件名：プライマバルブアッシ、構成部品の変更

該当モデル：MFS 5C/6C, MFS 8A3/9.8A3,
 : MFS 9.9C/15C/20C, MFS 25B/30B
 : MD 40B2/50B2, MD 70B/90B, MD 75C2/90C2, MD115A2
 : M 5BS, M 6B/8B/9.8B, M 9.9D2/15D2/18E2, M 25C3/30A4,
 : M 40C, M 40D2/50D2, M 60C/70C, M 90A,
 : M 115A2/120A2/140A2

織込み号機：2011 年生産より (*****AA~)

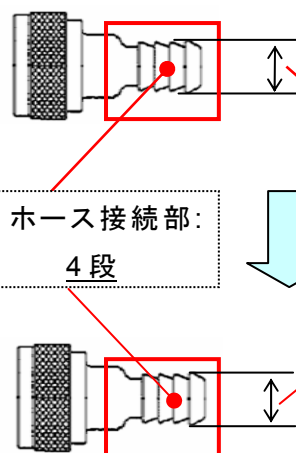
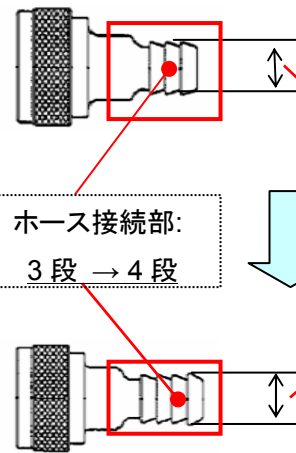
2011 年米国の燃料透過規制により、米国向けのプライマバルブアッシを新設しました。
 また、米国向け以外のプライマバルブアッシも構成部品の変更があります。
 この変更に伴い、部品番号の変更があります。

赤で囲んでいるフュエルコネクタのみ変更があります。

フュエルコネクタ、タンク側(全機種)

フュエルコネクタ、エンジン側(TLDI/2st)

*4st は形状、外径共に変更はありません
